Gegenstand: Bebauungsplanverfahren Nr. 2/21 „Ausbau der Dr.-Konrad-Pöhner-Straße“ (Teiländerung der Bebauungspläne Nr. 8/75a, 6/76, 4/80 und 7/12);
hier: Erkenntnisse aus der frühzeitigen Beteiligung, den Sicherheitsaudits und der Förderbesprechung mit Empfehlung zum weiteren Vorgehen

des Stadtrates Bayreuth

am 24.04.2024

Sicherheitsaudit 11/2022

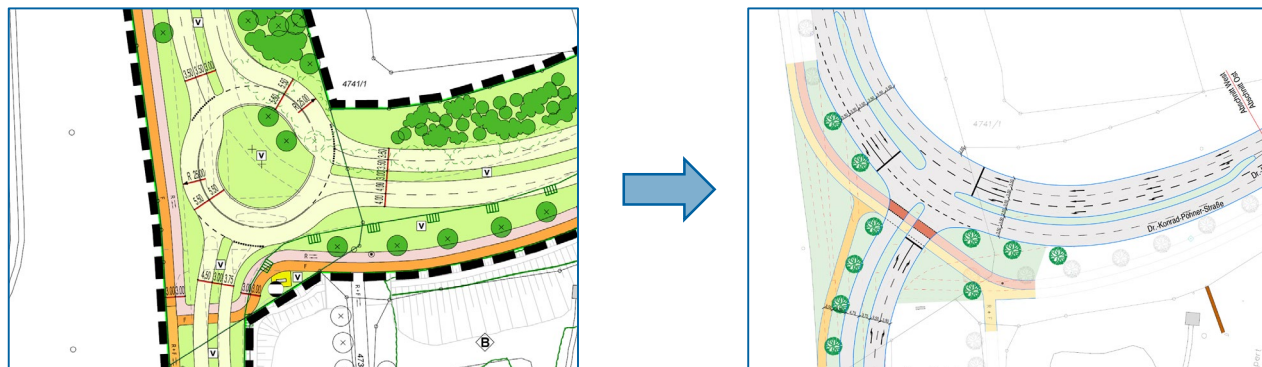
Geringe Ablenkung im Kreisverkehr

Die Geometrie der Kreisanschlüsse führt zu unterschiedlichen seitlichen Ablenkungen beim Durchfahren der Kreisfahrbahn. Während die rote Fahrlinie (Skizze) der Universitätsstraße in nördlicher Richtung eine ausgeprägte Ablenkung aufweist, ist für die südliche Fahrrichtung der Universitätsstraße die Ablenkung sehr gering.

Die Mindestvorgaben des Merkblattes für die Anlage von Kreisverkehren (Kap. 3.7 und Bild 26) werden vermutlich nicht erreicht.

Es besteht die Gefahr, dass die Geschwindigkeiten für Fahrzeuge in der Fahrrichtung Süd zu hoch sind und daraus u.a. Sicherheitsrisiken für die nachfolgende Geh-/Radwegquerung entstehen können (vgl. Nr. 4 und 9).

Gefahr von Rückstau in die Kreisverkehrsfahrbahn

Nach den Angaben der Vorplanung wurde die Geh-/Radwegquerung soweit vom Kreisverkehr abgerückt, dass bis zu 5 Pkw vor der Querung warten können, ohne Rückstau in der Kreisfahrbahn zu verursachen. Es gibt jedoch keine Aussagen darüber, wie groß ein solcher Rückstau in der Spitzenstunde tatsächlich ausfallen würde. Der Sachverhalt ist zu prüfen und mit dem Planungsansatz abzugleichen. Bei einem Fahrzeugrückstau in die Kreisfahrbahn ist grundsätzlich von deutlich zunehmenden Sicherheitsrisiken und Verkehrsgefährdungen auszugehen.

Geh- und Radwegquerung erfordert durchgängige Signalisierung

Der Fuß- und Radverkehr kann die Universitätsstraße nur sicher queren, wenn dieser Konfliktpunkt durchgängig mit einer Lichtsignalanlage gesichert und geregelt wird.

Aus den Planungsunterlagen wird entnommen, dass die LSA bedarfssignalisiert werden soll („Dunkelanlage“). Bei einer solchen Lösung nehmen Radfahrer und Fußgänger Warte- und Verlustzeiten in Kauf, wenn Sie die signaltechnische Freigabe anfordern. Das wird nur in den Spitzenstunden erfolgen, wenn die Zeitlücken für ungesicherte Querungen nicht mehr vorhanden sind. Ein Großteil der Querungen wird jedoch ohne Signalisierung erfolgen. Die Geh- und Radwegquerung wird bei einer Bedarfssignalisierung deshalb vorhersehbar ein kritischer Konfliktpunkt der Verkehrsanlage sein.

„Der Kreisverkehr kann gegenüber einer lichtsignalgeregelten plangleichen Lösung sicherheitstechnische Nachteile hinsichtlich der Führung des Fuß- und Radverkehrs haben (vgl. nebenstehende Berichtsauszüge). Es ist sicherzustellen, dass die Variantenentscheidung auf der Grundlage einer nachvollziehbaren Abwägung aller Belange erfolgte...“

→ **Beauftragung Ergänzung Sicherheitsaudit mit Variantenvergleich**

Sicherheitsaudit Ergänzung 02/2024

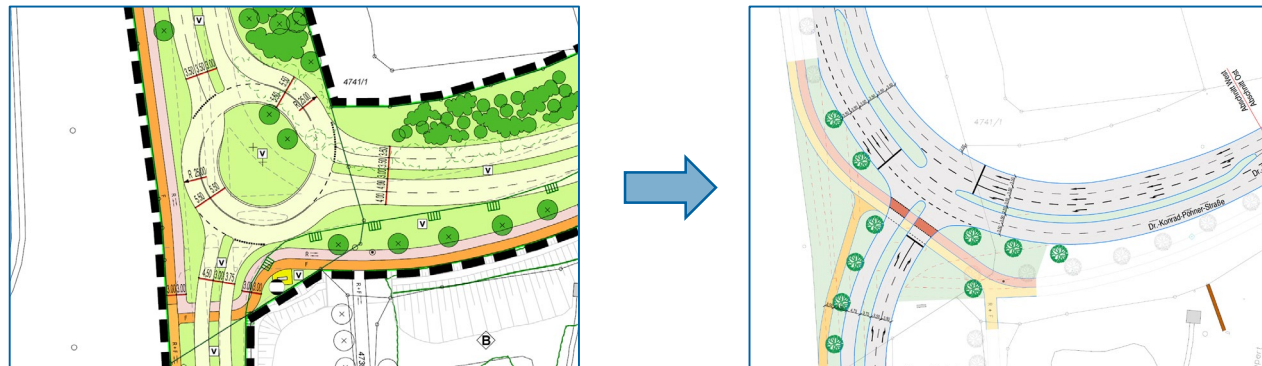
Die Variante lichtsignalgeregelter 3-armiger plangleicher Knotenpunkt stellt eindeutig die Vorzugslösung dar. Die Einmündung mit LSA ist eine Regellösung, die für alle Verkehrsteilnehmer begreifbar und (wieder)erkennbar ist. Die Radfahrer und Fußgänger werden direkt und signaltechnisch gesichert geführt. Nach dem aktuellen Planungsstand der Verkehrsuntersuchungen können alle Verkehrsströme ausreichend leistungsfähig abgewickelt werden.

Die Variante Kreisverkehr mit zweistreifigen Elementen ist eine Sonderlösung, die für den Kfz-Verkehr eine im Vergleich zur LSA-Variante etwas höhere Leistungsfähigkeit aufweist. Weitere relevante Vorteile, insbesondere hinsichtlich der Verkehrssicherheit, sind nicht erkennbar. Die beschriebenen Sicherheitsrisiken im Zusammenhang mit der Geh-Radwegquerung sind voraussichtlich nicht so weit planerisch lösbar, dass das Sicherheitsniveau der LSA-Variante erreicht werden kann.

Im Rahmen des Sicherheitsaudits wird die Variante – Einmündung mit LSA - zur Umsetzung in der weiteren Planung empfohlen.

→ Fortführung des
Verfahrens mit Umsetzung
der Planungsvariante
„Einmündung mit
Lichtsignalanlage“

BEBAUUNGSPLAN NR. 2/21 ENTWURF

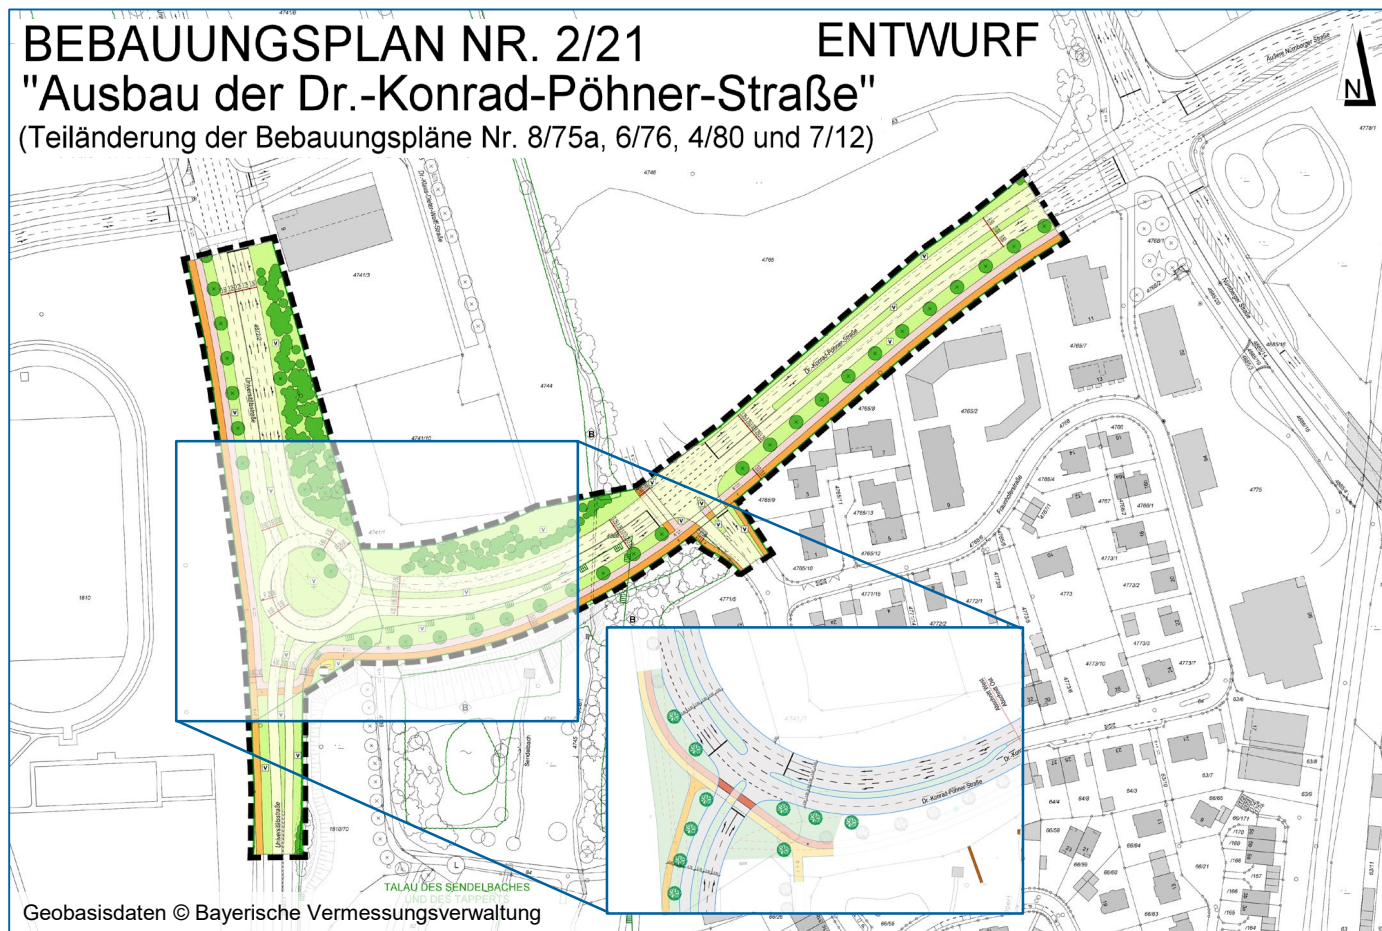
- Bezüglich der aktuell geplanten Gestaltung des Knotenpunktes Dr.-Konrad-Pöhner-Straße / Universitätsstraße als Kreisverkehrsanlage mit zweispurigen Elementen wird angemerkt, dass es sich hierbei nicht um die aus fachlicher Sicht zu bevorzugende Ausbauvariante handelt. Die gemäß den vorliegenden Verkehrsuntersuchungen und der Vorplanung insbesondere im Hinblick auf die Verkehrssicherheit vorzuziehende Planungsvariante ist prinzipiell ein Ausbau mit Berücksichtigung eines komplett lichtzeichengesteuerten Knotenpunktes.

- Insbesondere das geringere Sicherheitsniveau der südlich des Knotenpunktes verlaufenden Geh- und Radwegquerung ist bei der gewählten „Kreisverkehrsvariante“ kritisch zu sehen. Zur Erhöhung der Verkehrssicherheit wäre bei der vorliegenden Variante „Kreisverkehr“ eine planfreie Querung (Brücke oder Unterführung) zur Steigerung der Verkehrssicherheit erstrebenswert. **In jedem Fall ist jedoch eine Verampelung dieser Querung erforderlich.**

- Sollte weiterhin an der Planung „Kreisverkehrsanlage“ festgehalten werden, dessen bauliche Herstellung erfahrungsgemäß kostenintensiver sein wird als die fachlich zu bevorzugende Variante „Lichtsignalanlage“, ist davon auszugehen, dass eine **Förderung auf Basis der Fiktivplanung „Lichtsignalanlage“** vorgenommen wird. Dementsprechend wären ggf. **entstehende Mehrkosten der baulichen Herstellung der Variante Kreisverkehrsanlage – gegenüber der Variante Lichtsignalanlage – nicht durch eine Förderung abgedeckt.**

*Beibehaltung der Planung
Kreisverkehrsanlage kann aus
fachlicher Sicht nicht empfohlen
werden*

- *qualifizierte, sachgerechte und ggf. rechtssichere Abwägung im Rahmen des Bebauungsplanverfahrens kaum möglich*
- *Plananpassung mit Berücksichtigung einer „konventionellen“ Knotenpunktgestaltung mit Lichtsignalanlage wird nachdrücklich angeraten*
- *Beauftragung der Verwaltung mit der Plananpassung und Vorbereitung Abwägungsvorschlag zur Fortführung des Verfahrens*
